Oggetto: [ID: 8944] Procedura di Valutazione di Impatto Ambientale ai sensi dell'art. 23 del D. Lgs.152/2006, e s.m.i., relativa Progetto di un impianto eolico, della potenza di 124 MW, costituito da 20 aerogeneratori e opere di connessione alla R.T.N. da realizzarsi in località "Sa Costa" nei Comuni di Mores, Ittireddu, Nughedu San Nicolò, Bonorva e Torralba (SS). Proponente: VEN.SAR. S.r.l. - Autorità Competente: Ministero dell'Ambiente e della Sicurezza Energetica (M.A.S.E.). Comunicazione

Oggetto: **Procedura di Valutazione di Impatto Ambientale (V.I.A.), ai sensi dell'art.23 del D.Lgs. 152/2006, e s.m.i., relativa al Progetto di un impianto eolico, della potenza di 124 MW, costituito da 20 aerogeneratori e opere di connessione alla RTN da realizzarsi in località "Sa Costa" nei Comuni di Mores, Ittireddu, Nughedu San Nicolò, Bonorva e Torralba (SS). [ID: 8944] - Proponente: VEN.SAR. S.r.l. - Autorità Competente: Ministero dell'Ambiente e della Sicurezza Energetica (M.A.S.E.). - Rif. cod. prat.: IVAR 2023-0314.**

[ID: 8944] Procedura di Valutazione di Impatto Ambientale (V.I.A.), ai sensi dell'art. 23 del D.Lgs. 152/2006, e s.m.i., relativa al Progetto di un impianto eolico, d

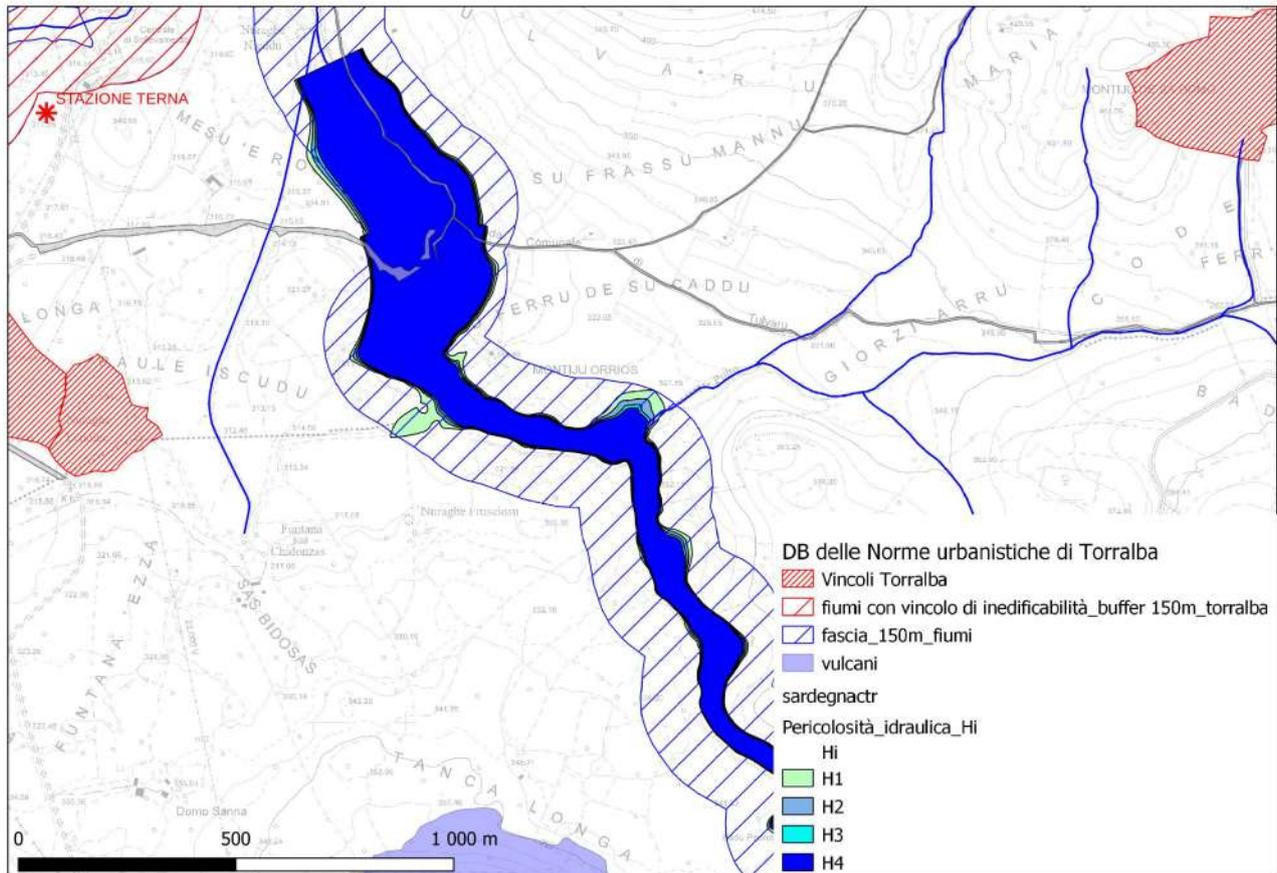
Occorre notare preliminarmente l'interferenza tra la stazione terna e l'area di vincolo di inedificabilità del Rio Mannu.

Si segnala che la strada comunale ha un utilizzo prettamente agricolo e che lo studio idraulico dell'intersezione con il Rio Terchiddesu, approvato con Deliberazione del Consiglio Comunale n. 44 dal 20/12/2020 ne ha evidenziato l'inadeguatezza e le conseguenti aree di pericolosità idraulica.

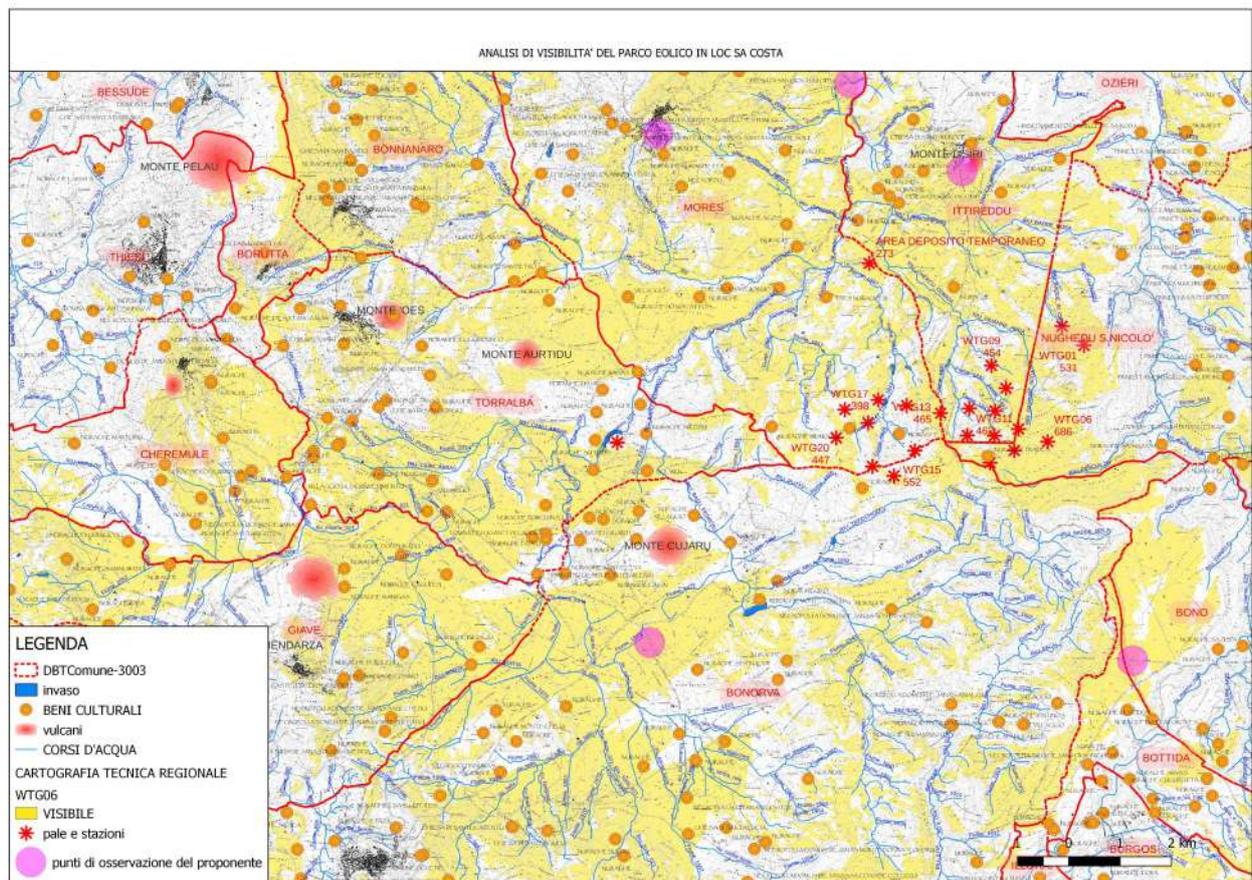
L'analisi di visibilità del parco eolico rieseguita con strumenti di geomatica ha evidenziato che gli attrattori principali del territorio del Meilogu come San Pietro di Sorres, le domus di Sant'Andrea Priu e il Nuraghe Santu Antine, saranno anch'essi disturbati dalla vista delle Torri.

La carta di visibilità in allegato (formato tiff EPSG 3003) è elaborata in ambiente GIS con il software GRASS GIS sulla base del dem a 10 metri fornito dall'Ingv (tavolette w44545 e w44550). E' stata considerata un'altezza per la torre WTG06 di 120 m ed un'altezza al suolo per l'osservatore di 0m. La distanza massima dell'elaborazione dalla torre WGT06 è misurata in circa 30Km. Si evidenzia che le linee guida della Regione Toscana per l'installazione di impianti eolici calcolano in $600 \times H_{\text{torre}}[m]$ il raggio dell'area di impatto visuale assoluto (aiva). Sarebbe importante conoscere i parametri utilizzati dal proponente per la stessa analisi.

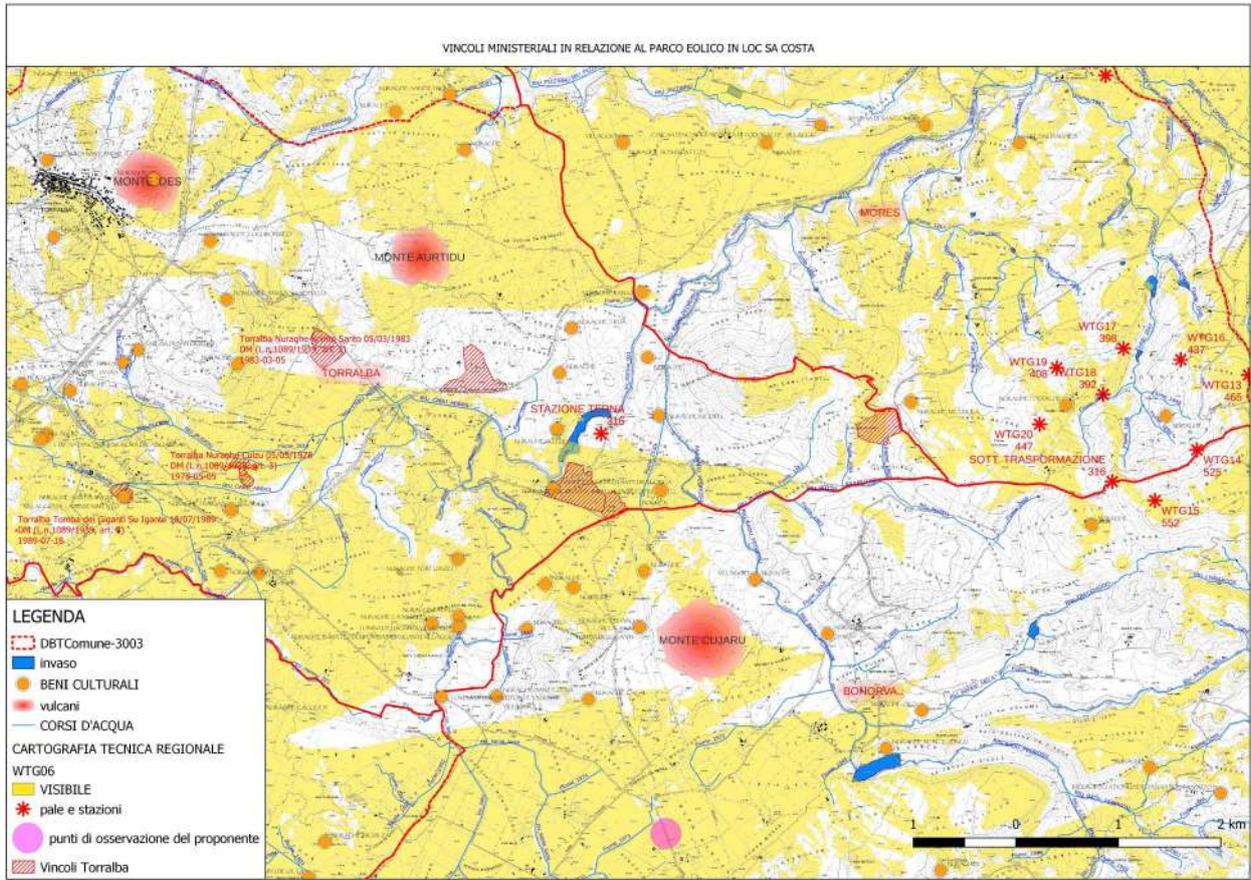
A questo proposito segnaliamo i vincoli ministeriali in relazione al parco eolico

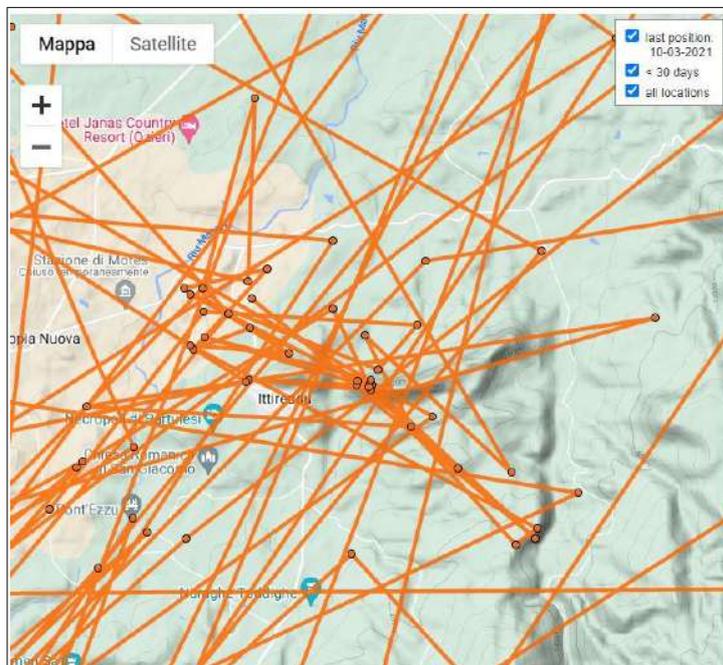
Dal sito ufficiale del progetto "Life under griffons wings" nella sezione <<Dati scientifici - Mappa Grifoni GPS>> sono registrate tutte le rotte di una popolazione di grifoni <http://www.lifeundergriffonwings.eu/it/dati-scientifici/index.html> di cui nel seguito si riporta un estratto:

Estratto dalle registrazioni delle rotte dei grifoni si evince che l'area in esame è frequentata regolarmente dalle popolazioni del Nord-Ovest Sardegna

Figura 1 – Mappa sovrapposizione home range del Grifone e impianti eolici

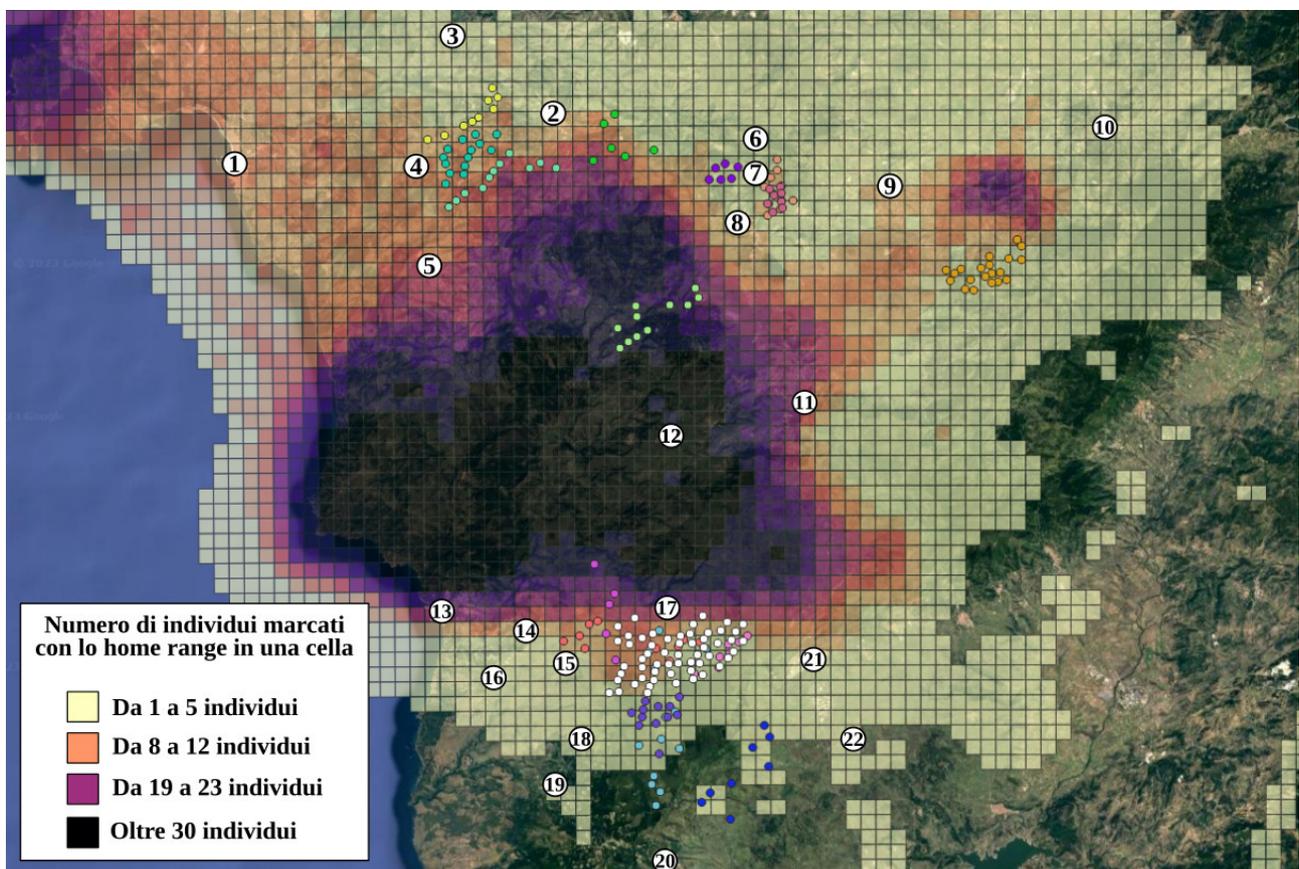
Si conferma quindi con dati oggettivi e robusti che il parco eolico della società VEN.SAR. S.r.l. andrà ad incidere negativamente sull'habitat di alimentazione e di sosta del Grifone e potrà vanificare gli obiettivi di conservazione realizzati e in corso di attuazione a favore della specie previsti dai progetti Life (LIFE14/NAT/IT/000484,2015-2020; LIFE/NAT/IT/000732, 2021- 2026) che prevedono anche l'espansione del suo areale di riproduzione nei siti storici del Bonorvese e dell'Ozierese (Mores, Ittireddu).

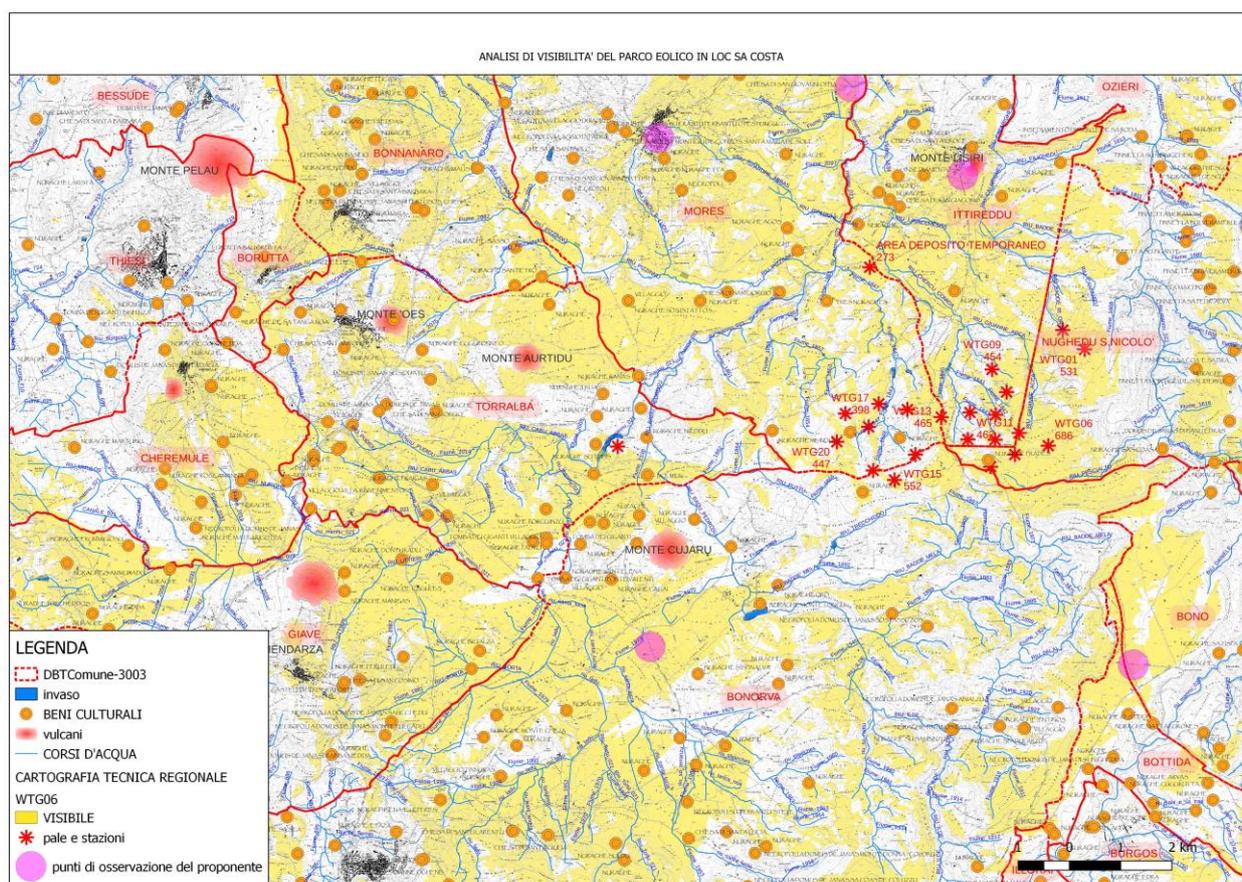
L'analisi di visibilità del parco eolico rieseguita con strumenti di geomatica ha evidenziato che gli attrattori principali del territorio del Meilogu come San Pietro di Sorres, le domus di Sant'Andrea Priu e il Nuraghe Santu Antine, saranno anch'essi disturbati dalla vista delle Torri.

La carta di visibilità in allegato (formato tiff EPSG 3003) è elaborata in ambiente GIS con il software GRASS GIS sulla base del dem a 10 metri fornito dall'Ingv (tavolette w44545 e w44550). E' stata considerata un'altezza per la torre WTG06 di 120 m ed un'altezza al suolo per l'osservatore di 0m. La distanza massima dell'elaborazione dalla torre WGT06 è misurata in circa 30Km. Si evidenzia che le linee guida della Regione Toscana per l'installazione di impianti eolici calcolano in $600 \times H_{\text{torre}}[\text{m}]$ il raggio dell'area di impatto visuale assoluto (aiva). Sarebbe importante conoscere i parametri utilizzati dal proponente per la stessa analisi.

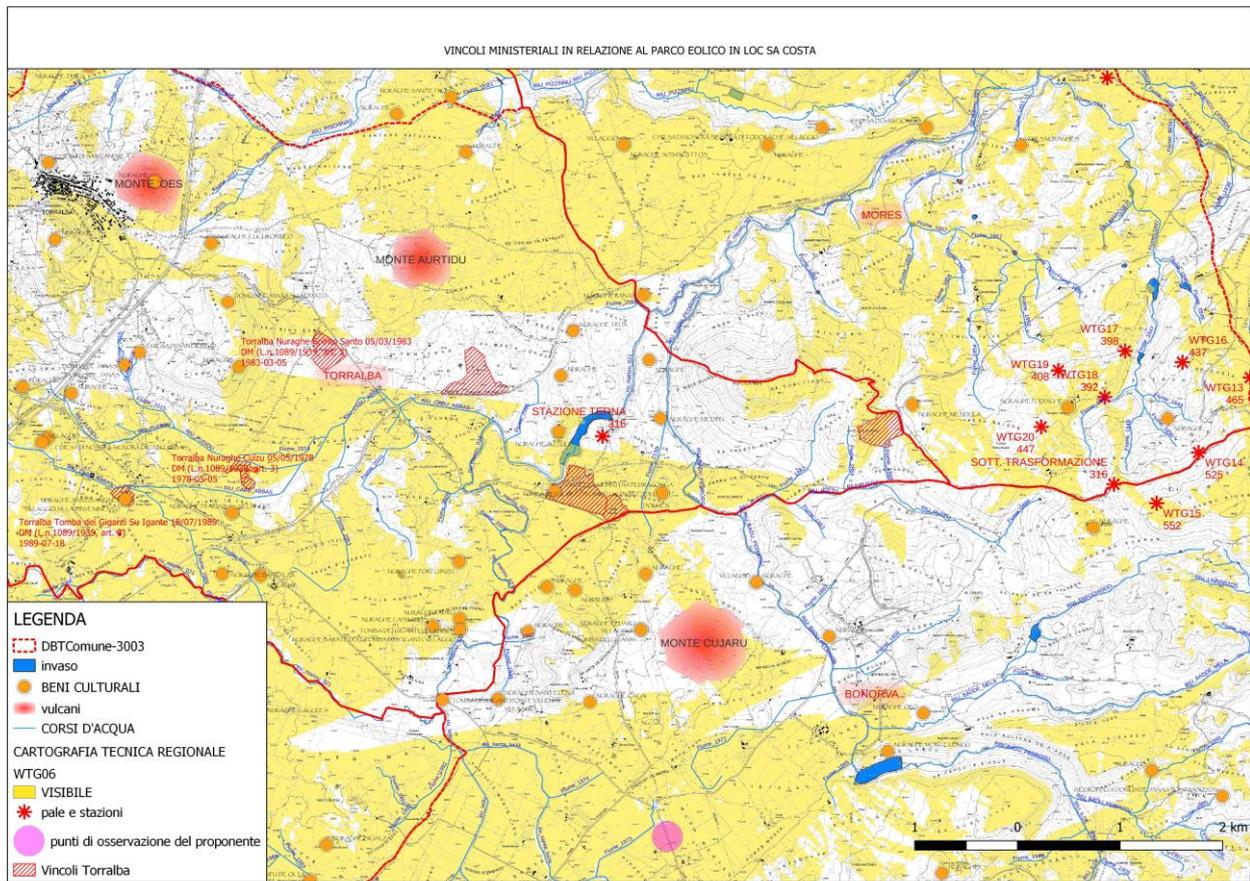
A questo proposito segnaliamo i vincoli ministeriali in relazione al parco eolico
